Le 11 OCT. 2012

Nos réf : EE-616-12

**Avis de l'autorité environnementale sur le projet de création de la
Zone d'Aménagement Concerté (ZAC) des Trois Ormes sur les
communes de Coupvray, Montry et Magny-le-Hongre, dans le
département de la Seine-et-Marne**

Source : cartographie Carmen DRIEE

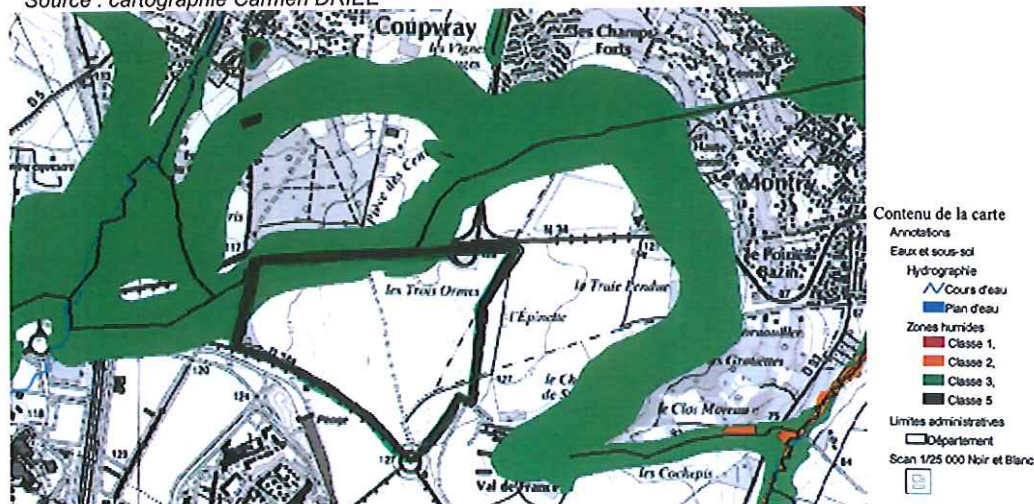
L'autorité environnementale note que l'étude d'impact ne précise pas qu'une partie du site du projet de la ZAC des Trois Ormes se trouve en zone humide de classe 3¹. La cartographie de ces zones est présentée sur le site de la direction régionale et interdépartementale de l'environnement et de l'énergie en Ile de France (DRIEE-IF)² :

Il serait nécessaire d'identifier précisément dans l'étude d'impact la présence de telles zones, au regard des critères de définition de l'arrêté du 1er octobre 2009 (c'est-à-dire sur le plan de la végétation et de l'hydromorphie des sols).
